MODELE : V11 Ballabio – Cafè Sport – Cat 2003-2005

OBJET : Nouveau câble indicateur de vitesse

Photo 1

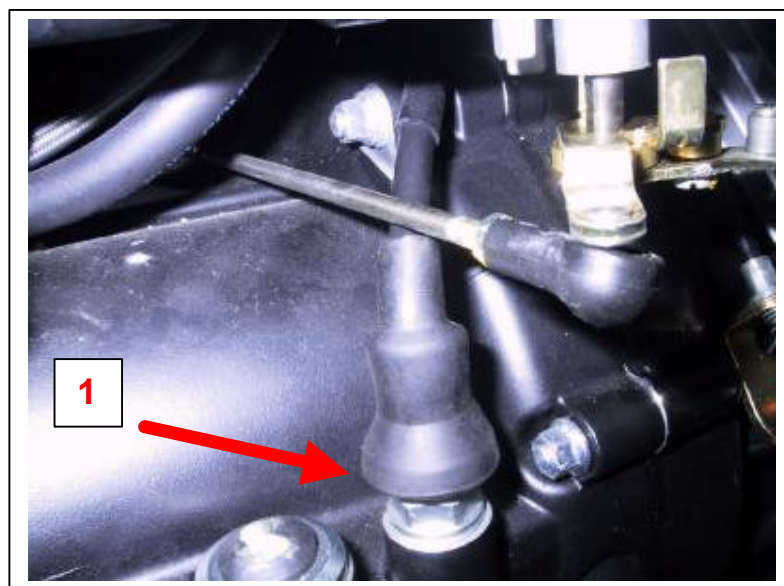
Nous avons constaté la possibilité de rupture du câble de l'indicateur de vitesse sur les véhicules susmentionnés équipés de commande des gaz avec câble de retour (code 01603380) suite à un angle excessif de fixation au moteur (1). (Photo 1)

En cas de remplacement du câble, les nouveaux câbles code 01760481 (remplaçant le code 01760480) et code 01760492 (remplaçant le code 01760491) sont disponibles en pièces détachées. Ils sont dotés d'une fixation au moteur avec un angle modifié (20°).

Photo 2

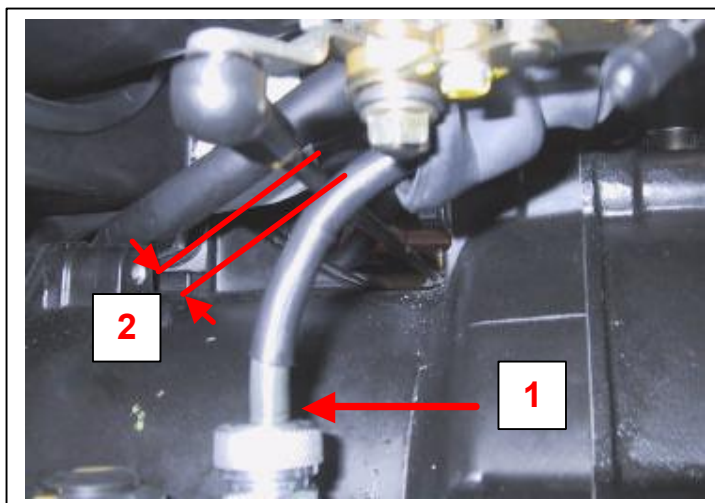
Lors du montage du câble, tourner le raccord métallique (1) de façon à obtenir la distance maxi (2) entre le câble de l'indicateur de vitesse et le tirant du corps à papillon (minimum 5 mm). (Photo 2)

Le cas où il ne serait pas possible d'obtenir la distance prévue, agir sur la position du corps à papillons en desserrant les colliers de fixation sur les conduits en caoutchouc et remettre en place de façon à assurer la distance minimum prévue entre le câble de l'indicateur de vitesse et le tirant du corps à papillons.

Photo 3

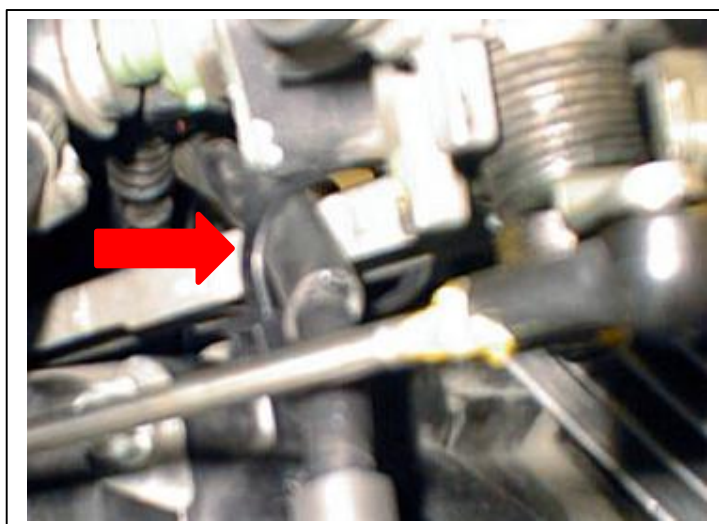
Prendre garde au bon positionnement du câble de l'indicateur de vitesse qui **doit absolument passer à gauche de la tringle des corps à papillons**, et être fixé au moyen d'un collier sans le bloquer mais pour le garder simplement dans cette position. (Photo 3)
